改善箇所説明図

基準不適合発生箇所

改善措置の内容

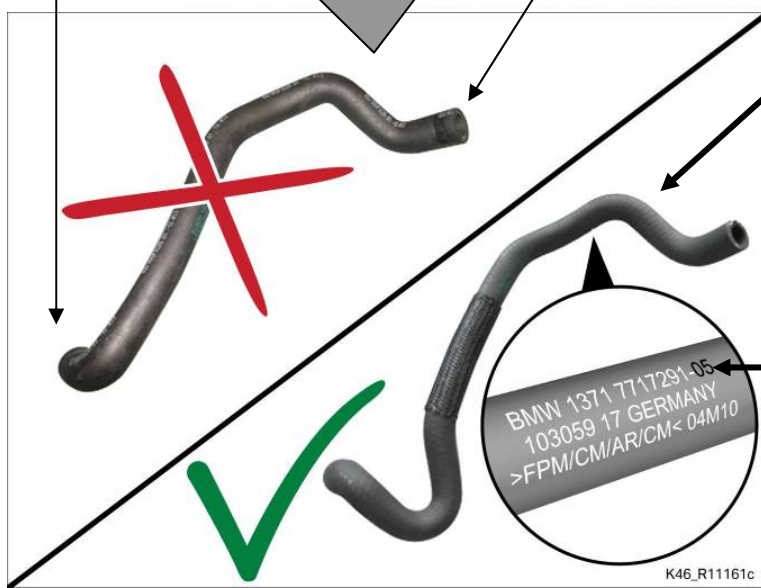
クランクケースとエアクリーナボックス間のブリーザーホースが不適切なため、エンジンがかかった状態で車両が左側に転倒した際、エンジンオイルがエアクリーナボックス内に浸入することがある。そのため、車両を起こしたときに、エアクリーナボックスに浸入したエンジンオイルが原動機内に流れ込み、エンジンが損傷するおそれがある。

部品番号 (1371 7717 291) の末尾に変更インデックス 05 で識別されているものが対策品です

全車両、ブリーザーホースを対策品へ交換するとともに、ドロップセンサー（車両転倒時にエンジンを自動的に停止させる装置）を装着する。

ブリーザーホース上に白ペイントマークを付ける（図示とおりの）
